# ÚZEMNÍ PLÁN MĚSTA BRNA

Textová část Odůvodnění

Kapitola 19 Vyhodnocení připomínek

Svazek Pd1 *(s osobními údaji)*

Ch 8

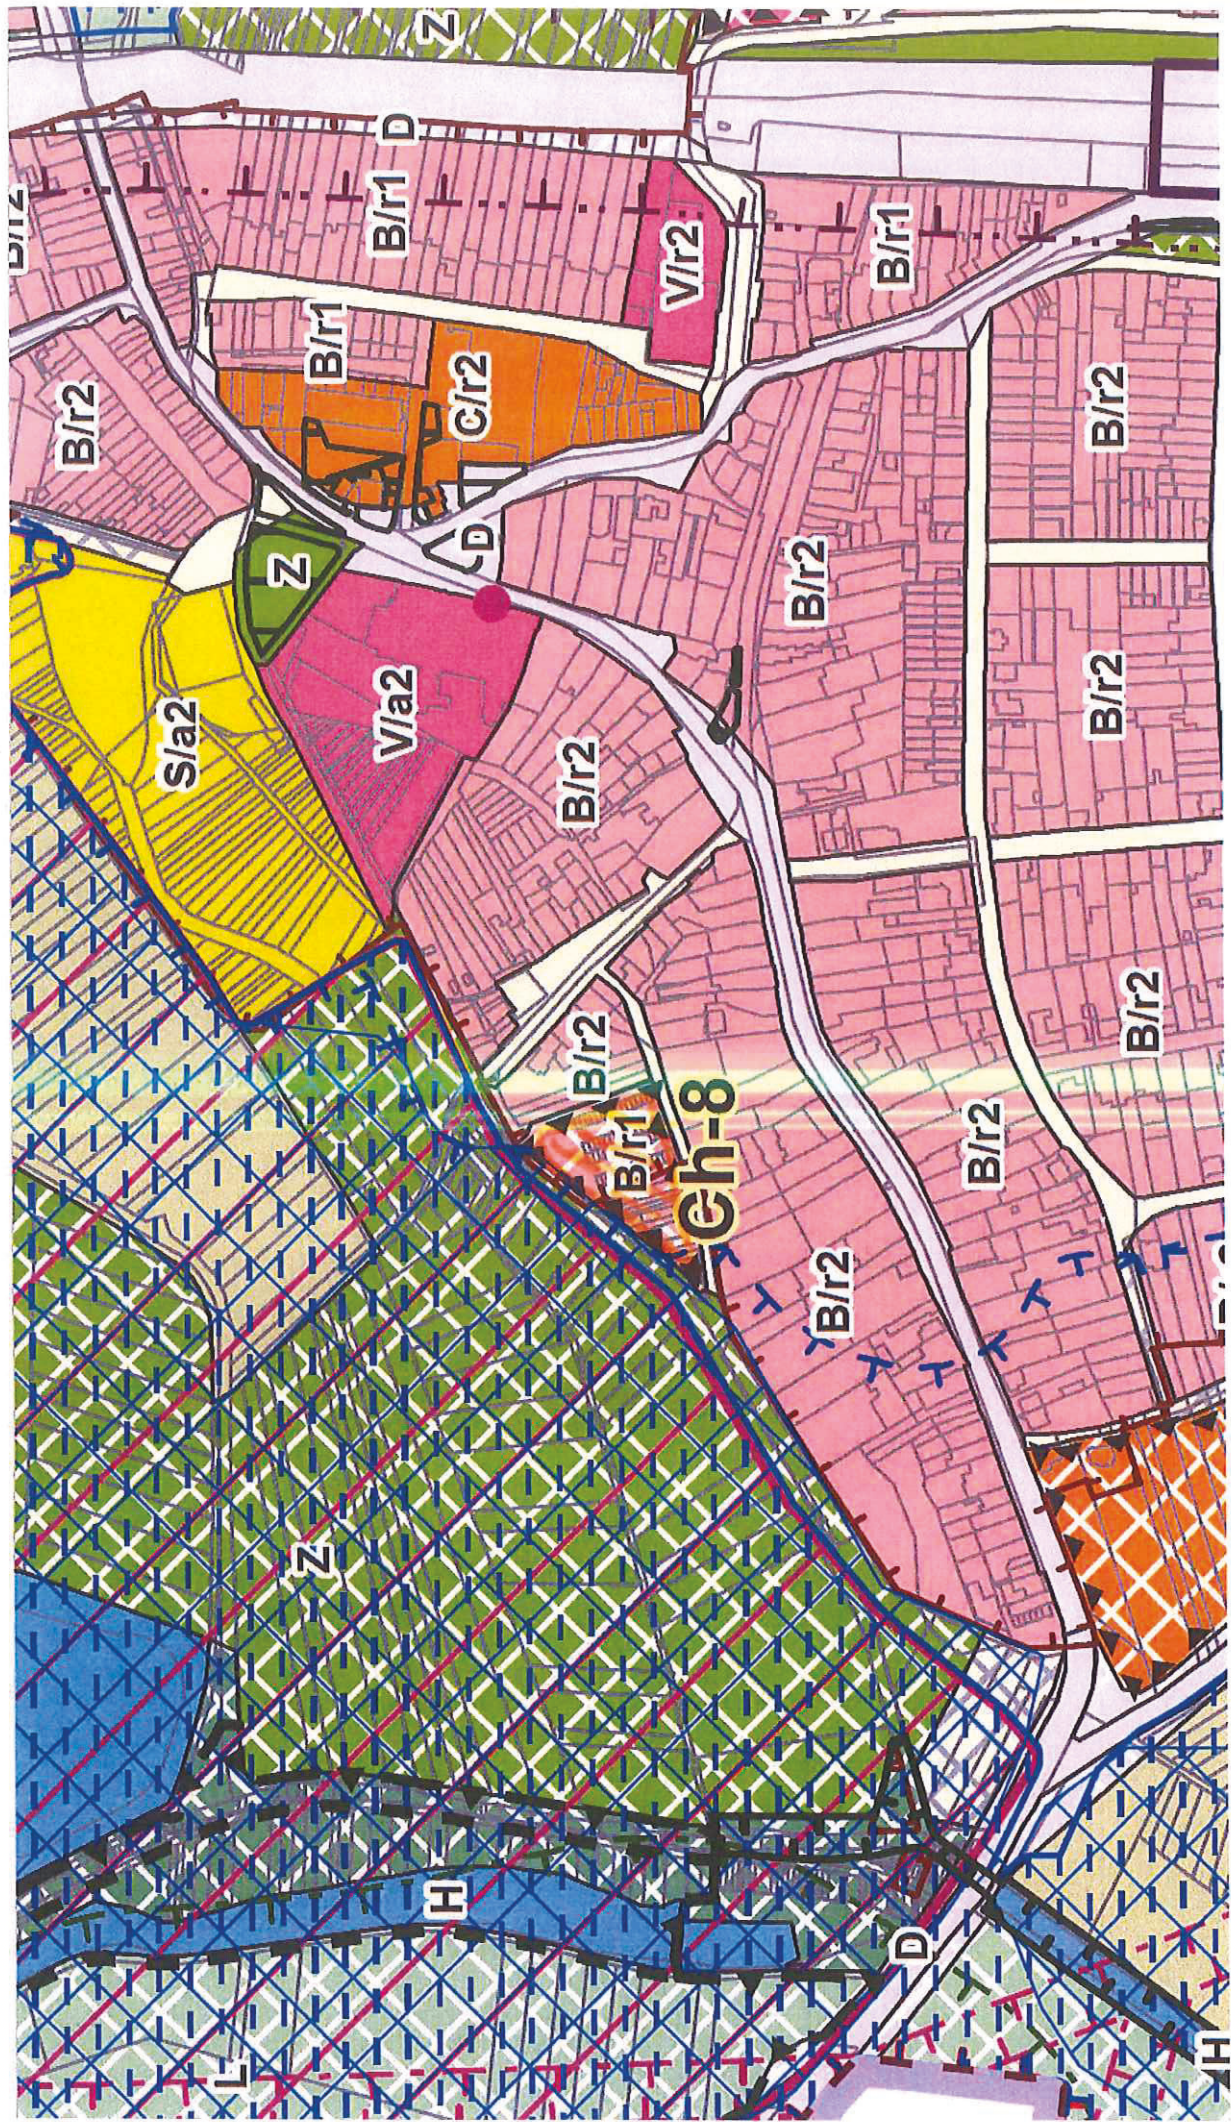
**9****Přípomínka č. 8: Požadavek na změnu ploch bydlení v lokalitě Ch – 8 na plochy vhodné pro uzavřený garážový dvůr****9****Vymezení dotčeného území:**

Nesouhlasíme s vymezením návrhové plochy bydlení B/r1 v lokalitě Ch – 8 V Lázinkách (viz příloha „CH8“), z důvodu kolize s plánovaným protipovodňovým opatřením a vysokou hladinou stoleté vody Q100.

Navrženou plochu bydlení požadujeme označit jako plochu vhodnou pro uzavřený garážový dvůr - přípustným způsobem využití pro parkování v garážích.

— požadujeme vhodný regulativ pro GARÁŽE

*Pořizovatel v rámci veřejné vyhlášky, č.j. MMB/0566265/2021, ze dne 5.11.2021, kterou bylo mimo jiné oznámeno datum a místo konání 2. opakovaného veřejného projednání o upraveném Návrhu připravovaného Územního plánu města Brna, avizoval, že: "Podstatně upravený Návrh ÚPmB se tedy může projednávat stavebním zákonem předpokládaným způsobem pouze v rozsahu jednotlivých úprav. Veškerá podání, která se nebudou týkat upravených částí, budou v souladu se zákonem zamítnuta, protože obsahově nebudou spadat do merita projednávané věci."*

*Předmětné podání je ve svých požadavcích, a proto také svojí povahou, uplatněno mimo projednávaný rámec podstatných úprav, a tudíž je ve smyslu ust. § 53 odst. 2 zákona č. 183/2006 Sb., o územním plánování a stavebním řádu, ve znění pozdějších předpisů, vyhodnoceno tak, že se mu nevyhovuje.*

Ch-9

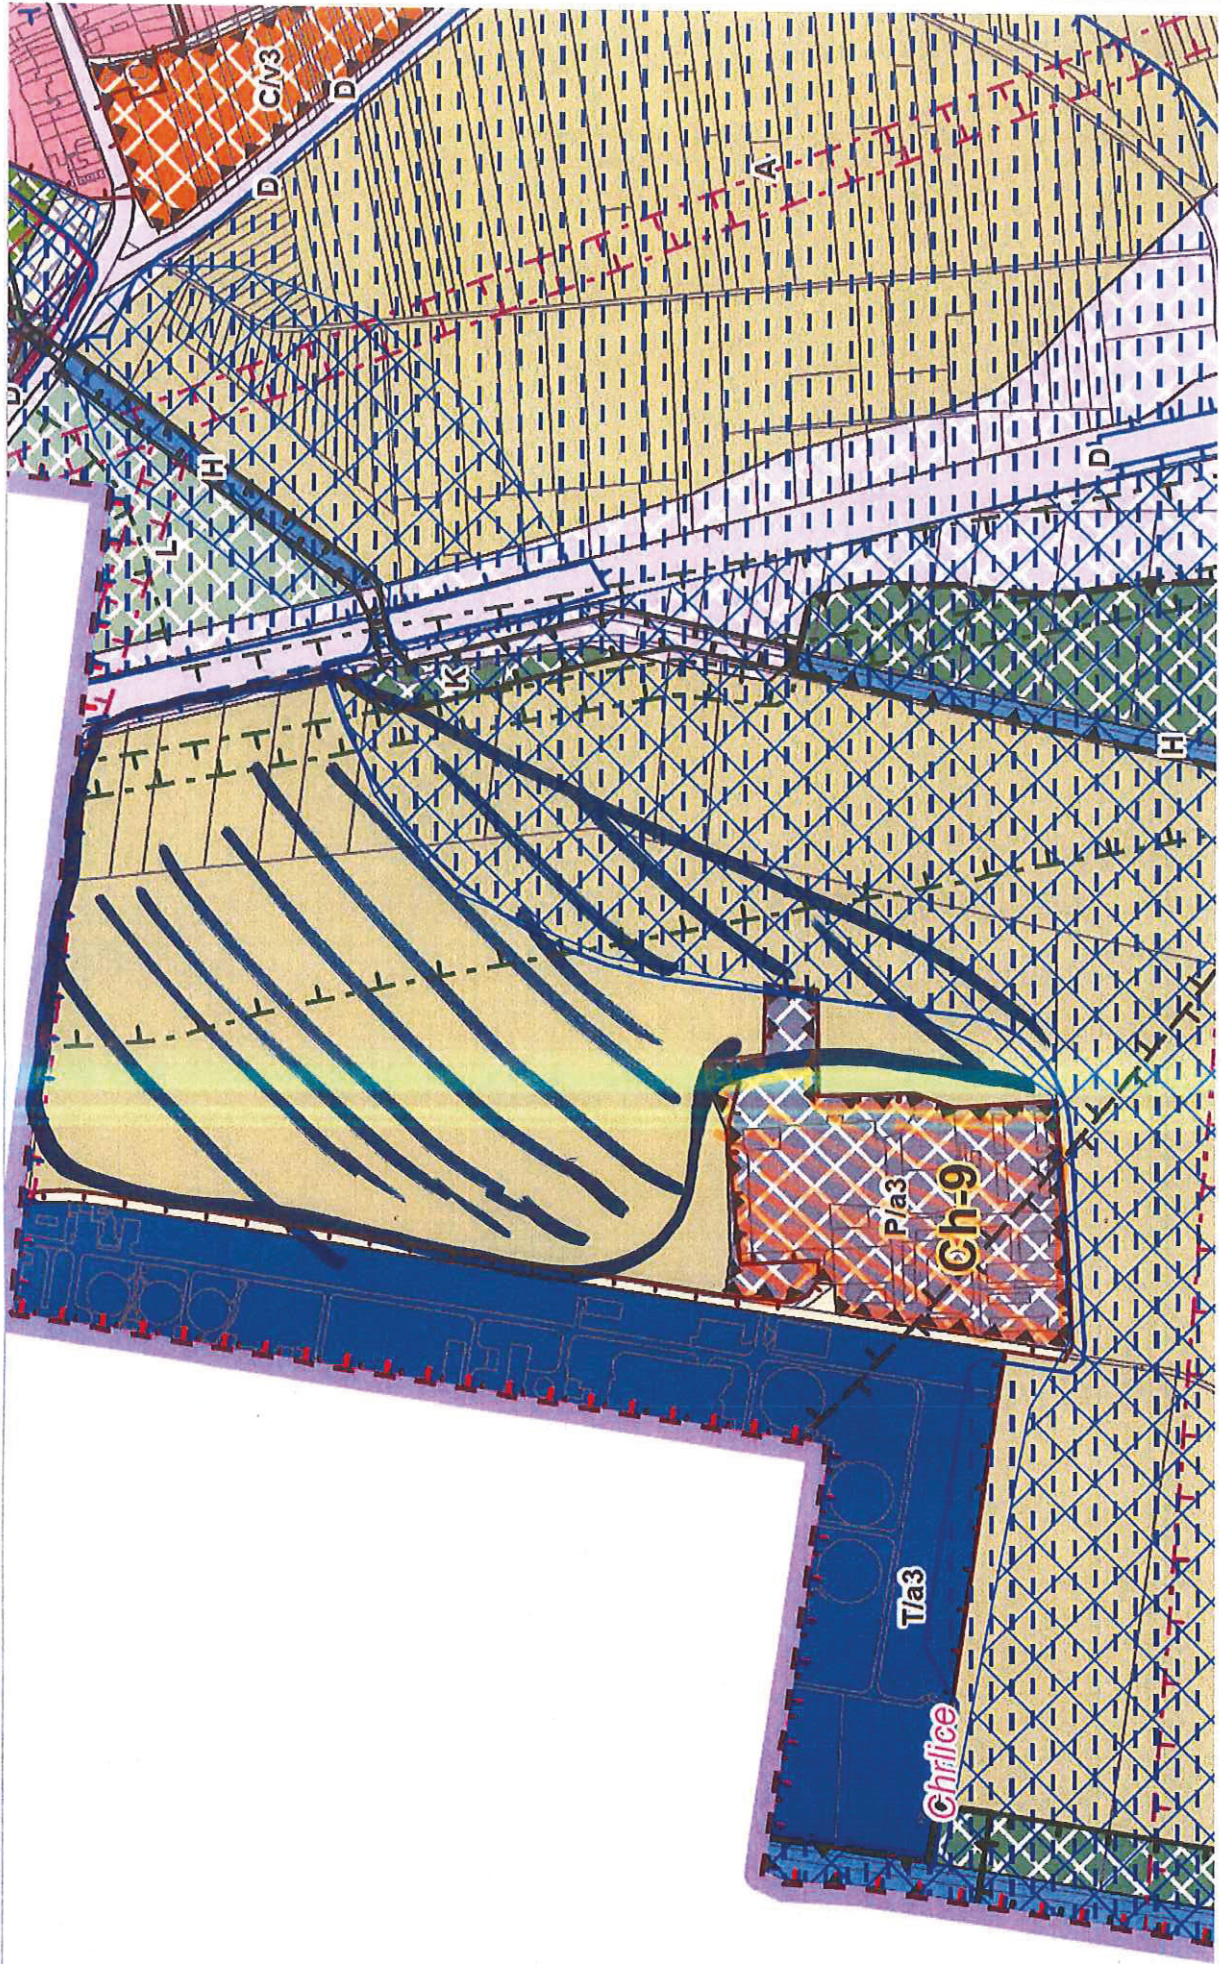
**1****Přípomínka č. 9: Požadavek na snížení výškové úrovně zástavby v ploše výroby a skladování a na rozšíření retenčního prostoru v Lokalitě Ch – 9****1****0****Vymezení dotčeného území:**

Požaduje snížení výškové úrovně zástavby v návrhové ploše pro výrobu a skladování P/a3 v Lokalitě Ch - 9 U Jezu na úroveň 2 – výškové rozpětí 3 – 10m.

Z důvodu vysoké hladiny stoleté vody Q100 navrhujeme doplnit v řádku Karty lokality PPO podmínku „Lokalita je dotčena umístěním protipovodňového opatření. Využití části plochy umístěné v aktivní zóně záplavového území je podmíněno realizací protipovodňového opatření.“ Zároveň v lokalitě navrhujeme zvětšení plochy prostoru záplavového území dle přílohy „CH9“.

— ZVĚTŠENÍ PLOCHY ROZLIČNÝCH A100 PŘEDÁVĚK P/a2

СН-№

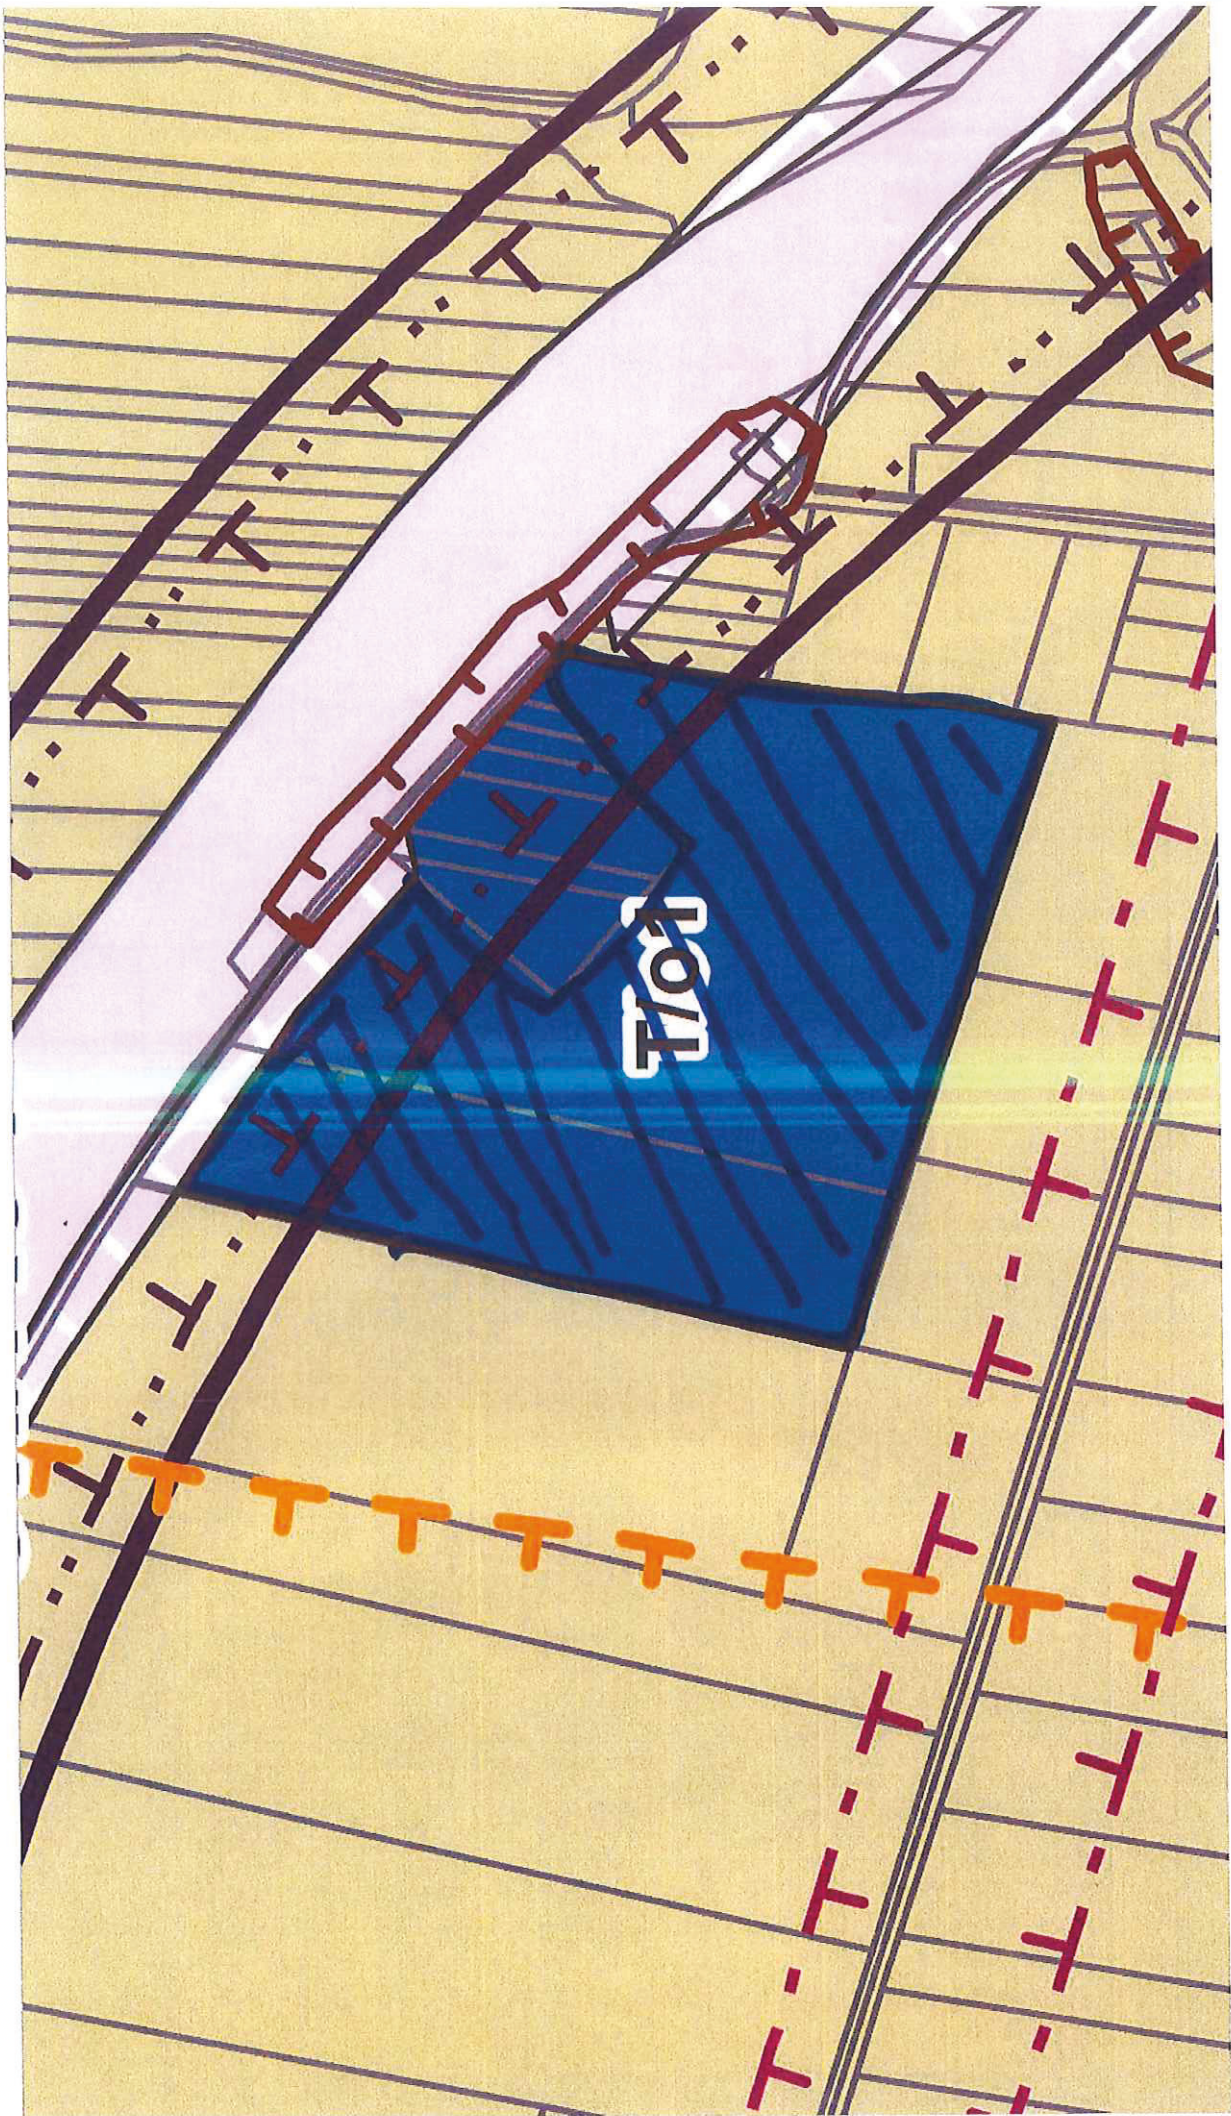
**1****Přípomínka č. 10: Požadavek na nerealizování plochy T/o1. Nesouhlas s vytvořením plochy na pozemku p.č. 3285, 3290 v k.ú Chrlice.****1****1****Vymezení dotčeného území:****1**

Plocha T – areál Setra – bývalé zemědělské hnojiště – na p.č. 3290 a 3285 - tato plocha nebyla popsána v návrhu ÚP města Brna v roce 2020 - městská část s návrhem technické infrastruktury nesouhlasí na pozemku p.č. 3285 ani na pozemku p.č. 3290 k.ú. Chrlice. Majitel pozemku a původního zemědělského hnojiště nepostupuje v souladu s právem, při vykonávání své podnikatelské činnosti v rámci odpadového hospodářství.

Na pozemcích p.č. 3285, 3290 k.ú. Chrlice navrhuje plochu zemědělskou A, stejně jako jsou využívány ostatní plochy v přilehlém okolí.

V návrhu ÚP je tato plocha uvedena jako stabilizovaná plocha technické infrastruktury, což neodpovídá skutečnosti. Na pozemku p.č. 3290 k.ú. Chrlice se nachází bývalé polní hnojiště, které je v současné době užíváno jako kompostárna s dočasnou dobou užívání na 5 let (dočasné užívání bylo povoleno, neboť užívání nebylo v souladu s platným ÚPmB). Na pozemku p.č. 3285 k.ú. Chrlice nebyla žádná činnost z hlediska stavebního zákona povolena. Vlastník pozemku v této lokalitě v roce 2020 neoprávněně uložil zeminu a šterkopísek.

## Příloha 2

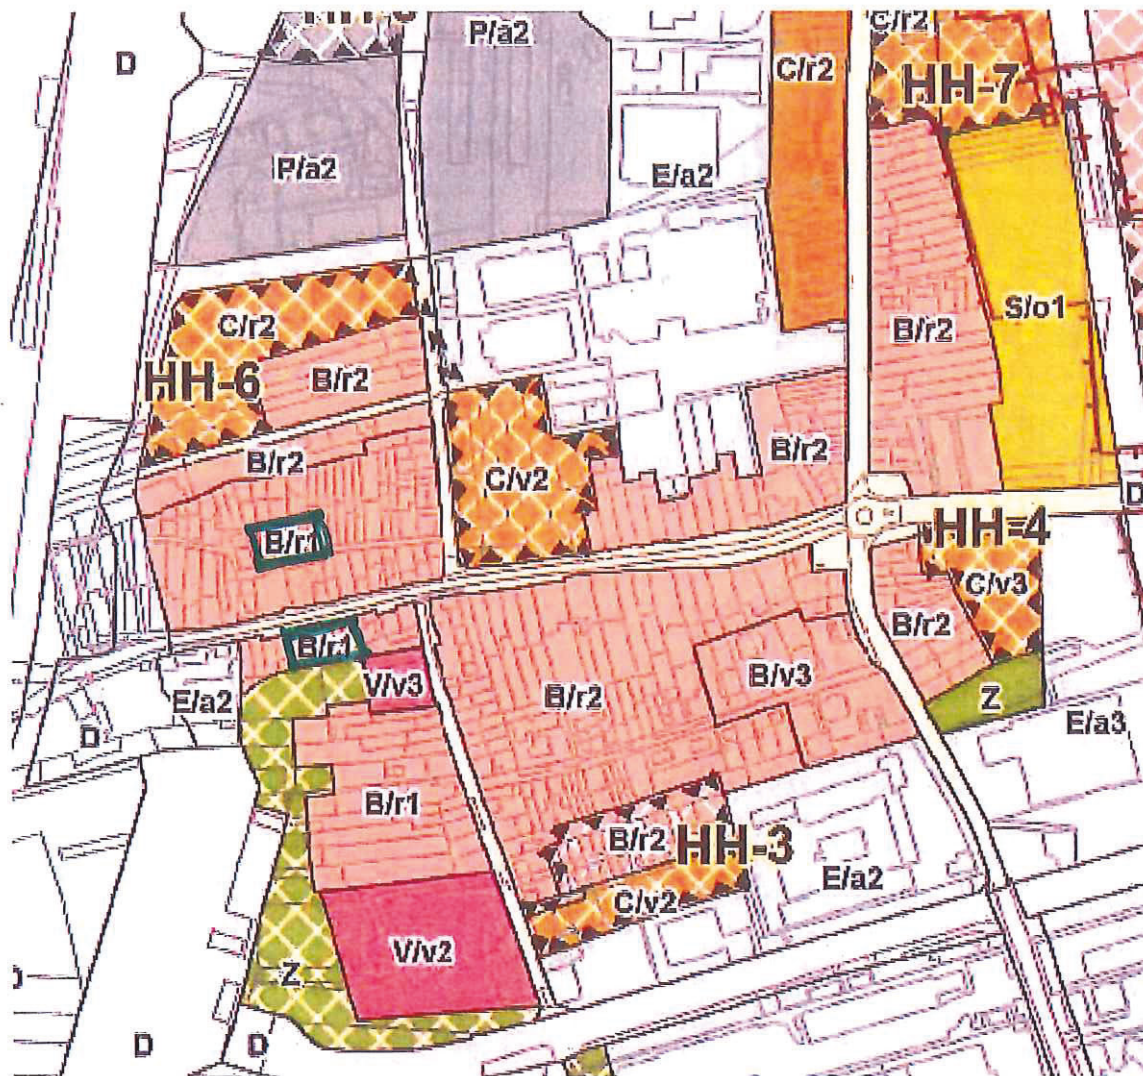
Plochy rezidenčního nízkopodlažního bydlení B/r1 na levé i pravé straně ulice Sokolova požadujeme zvýšit na B/r2.

Příloha 3

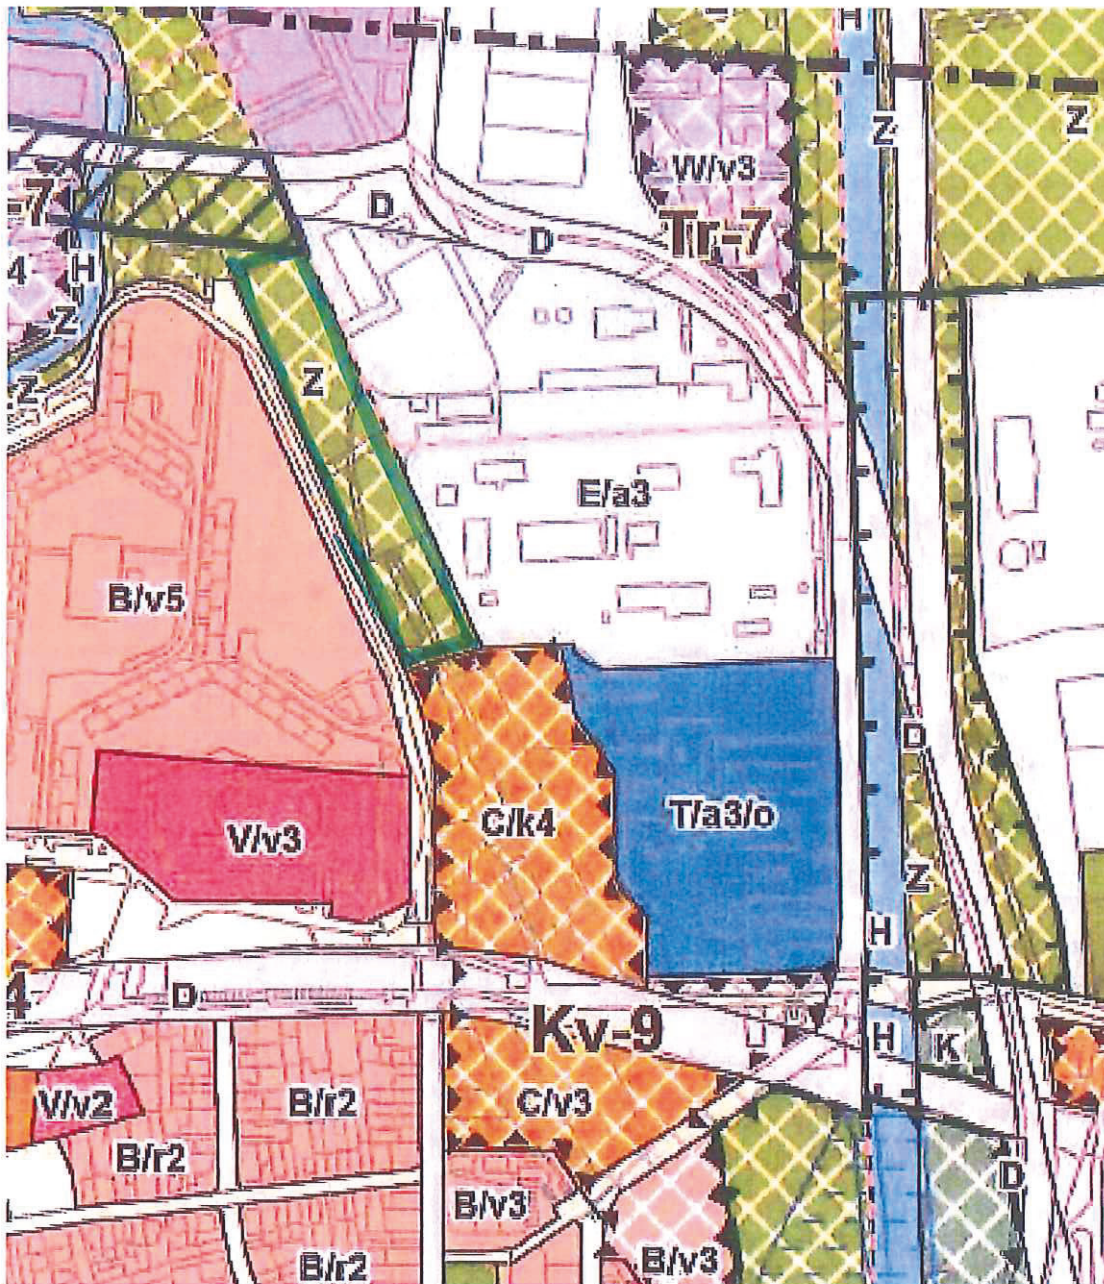
KV-9 – zeleň navazující na KV-9 požadujeme změnu na plochu veřejných prostranství.
